25 mai 2021

Adaptation n°2 du Schéma S3REnR Hauts-de-France

Cette seconde adaptation est lancée à l'initiative de RTE afin d'optimiser la solution de raccordement du poste source dit « **Beautor 2** » (V.SE7P6).

Modification raccordement de « Beaufort 2 »

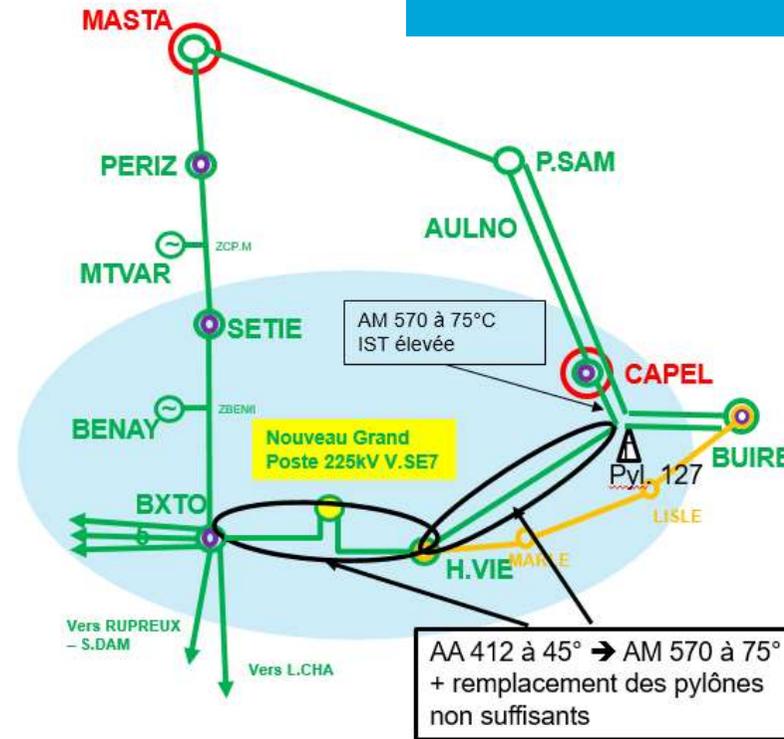
Antenne → EEC

Contraintes patrimoniales sur Beautor-Hérie-Capelle → travaux pylônes ~2027 et câbles au plus tard en 2040

Stratégie actuelle (S0) :
PS en antenne sur Beautor 225kV

Nouvelle stratégie (S1) :
EEC sur Beautor Hérie 225kV + renf B-H-C

Afin d'**optimiser le délai pour raccorder le poste** (déjà 42 MW en FA), il est proposé de **scinder le projet en deux étapes** :

- **Lot A (ds QP)** : EEC + 1 transformateur – MES fin 2024
- **Lot B (en renfo)** : renforcement de l'axe B-H-C – seuil de déclenchement non atteint

Les besoins de renforcement sur Beautor-Hérie-Capelle peuvent être mutualisés avec les besoins patrimoniaux de la liaison. **La solution est donc plus économique** et présente une **meilleure évolutivité**.
Les délais de raccordement du poste seront aussi réduits et mieux maîtrisés.
